Clarificarea nr. 2 la Documentatia de atribuire

PROIECTARE SI EXECUTIE

“Autostrada Craiova – Filiasi si Drum Expres Filiasi – Targu Jiu – Lotul 5”

Numar de referinta: 16054368/2024/4112/S13

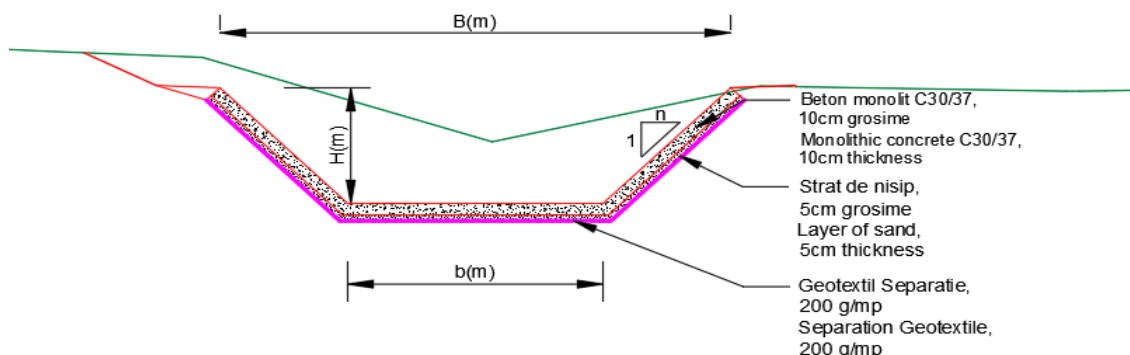
Raspunsul 26	A se vedea Raspunsul 1 din prezenta Clarificare
Intrebarea 27	Subiect: configuratie suprastructura pasaj km 72+175 <i>La pasajul de la km 72+175 peste DJ662 pentru calea 1, in dispozitia generala a structurii, plansa 22579-CrTJ-SF-5-LA-3.3-DG-S_04-R00, latimea carosabilului este de 8 m, spre deosebire de situatia de pe planul de situatie unde avem 2 benzi + banda de accelerare aferenta Parcarii de Scurta Durata de la km 71+475 (dreapta). Pentru a acomoda aceasta banda suplimentara ar fi necesara largirea partii carosabile pana la minim 12,0 m. Va rugam sa clarificari si dupa caz sa retransmiteti plansa revizuita corespunzator, sau sa mentionati ce latime va fi considerata pentru carosabil.</i>
Raspunsul 27	A se vedea Raspunsul 2 din prezenta Clarificare
Intrebarea 28	Subiect: configuratie suprastructura pasaj km 74+342 <i>La pasajul de la km 74+342 va rugam sa clarificati ce lucrari vor fi cotate conform reprezentarii din dispozitia generala (plansa22579-CrTJ-SF-5-LA-3.3-DG-S_06-R00), in zona supratraversarii DX – in vederea longitudinala a pasajului. De asemenea daca acestea vor fi cuprinse in capitolul de lucreari de pod sau la consolidari. De asemenea la aceasta structura in partea desenata sunt prezentate doua variante pentru suprastructura: Varianta 1: grinzi prefabricate cu deschideri 3x40.0 m, si varianta 2 35,0+50,0+35,0 m. va rugam sa clarificati care dintre ele va fi considerata in oferta.</i>

Raspunsul 28	A se vedea Raspunsul 3 din prezenta Clarificare
